HITNA sigurnosna obavijest

Sustavi Ingenia Evolution sa softverom R5.7.1 tvrtke Philips možda neće dati upozorenje za nisku postavku ventilacije što može dovesti do povećanja tjelesne temperature ili osjećaja pečenja

19. travnja 2024.

Br. reference tvrtke C&R 2023-PD-MR-022

Slika 1 Upozorenje o ventilaciji pacijenta

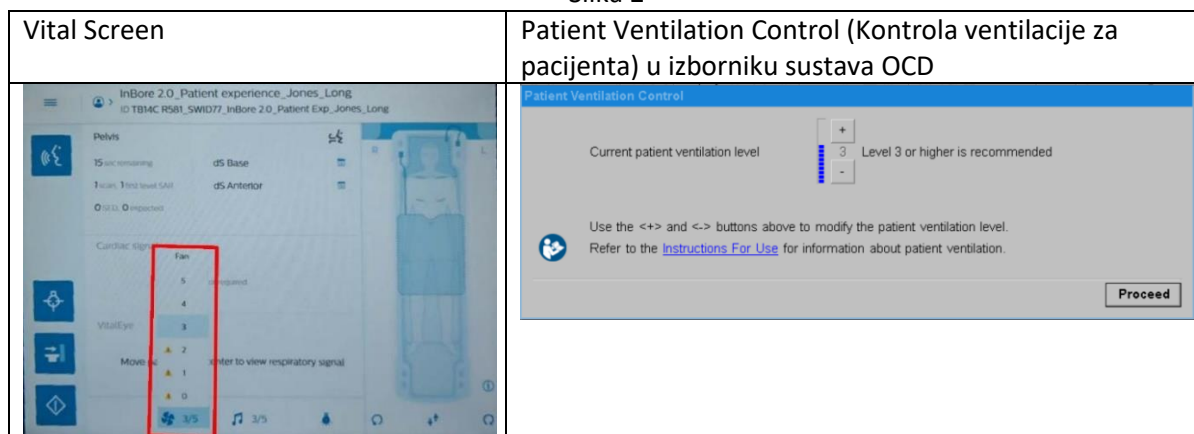
Tvrtka Philips utvrdila je problem sa softverom koji utječe na sustave Ingenia tvrtke Philips s verzijom softvera R5.7. Ako rukovatelj ručno prilagodi postavku za ventilaciju pacijenta sa zadane postavke razine 3, nakon što rukovatelj započne snimanje zaslon upravljačke konzole (OCD) ne prikazuje upozorenje o ventilaciji pacijenta (Slika 1). Međutim, kada rukovatelj prilagodi postavku ventilacije pomoću zaslona Vital Screen u sobi za preglede, simboli upozorenja pojavljuju se na zaslonu Vital Screen (pogledajte Sliku 2). Osim toga, ako rukovatelj prilagodi postavku ventilacije pomoću Patient Ventilation Control (Kontrola ventilacije za pacijenta) u izborniku sustava OCD, preporučena razina prikazana je na izborniku sustava OCD (pogledajte Sliku 2).

- **Napomena:** preporučena razina označena je kao razina 3 u uputama za uporabu i na slikama prikazanim na slici 1.
 - Kad postavljate ventilaciju na zaslonu VitalScreen (odjeljak *Podešavanje ventilacije u otvoru uputa za uporabu*), a ventilacija je postavljena na vrijednost označenu znakom za oprez, upozoreni ste da bi pacijentu moglo biti pretoplo i da morate obratiti pozornost.

Tvrtka Philips će vas kontaktirati radi zakazivanja posjeta terenskog servisnog inženjera tvrtke Philips kako bi instalirao nadogradnju softvera (referenca FCO78100577).
